改善箇所説明図

改善措置の内容

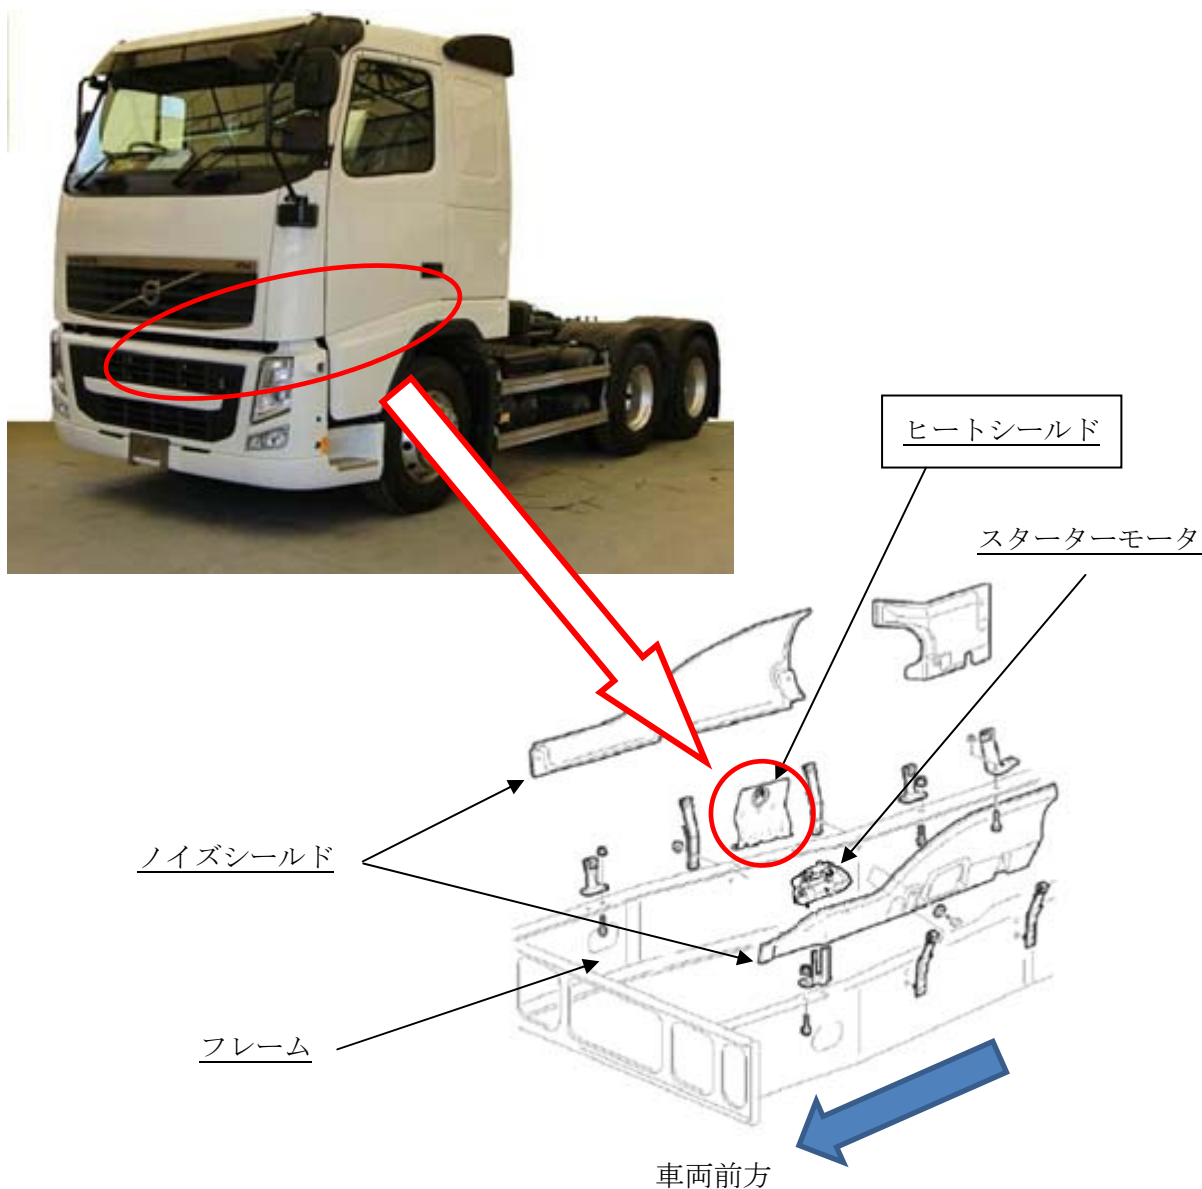
大型トラックのフレーム上に取り付けられている、ノイズシールドの熱変色防止用のヒートシールドにおいて、強度が不足しているため、走行中の振動等により亀裂が発生するものがある。そのため、そのままの状態で使用を続けると、破断して脱落し、下部にあるスターターモータのプラス端子とボディー間がショートする場合があります、最悪の場合、ショートによりターボチャージャー冷却用のオイル配管が損傷し、漏れたオイルに引火することで車両火災に至るおそれがある。

全車両、ヒートシールドを取り外す。

注： 内は取り外す部品を示す。

識別：ヒートシールドの有無にて容易に識別できるため、特別な識別は行わない。
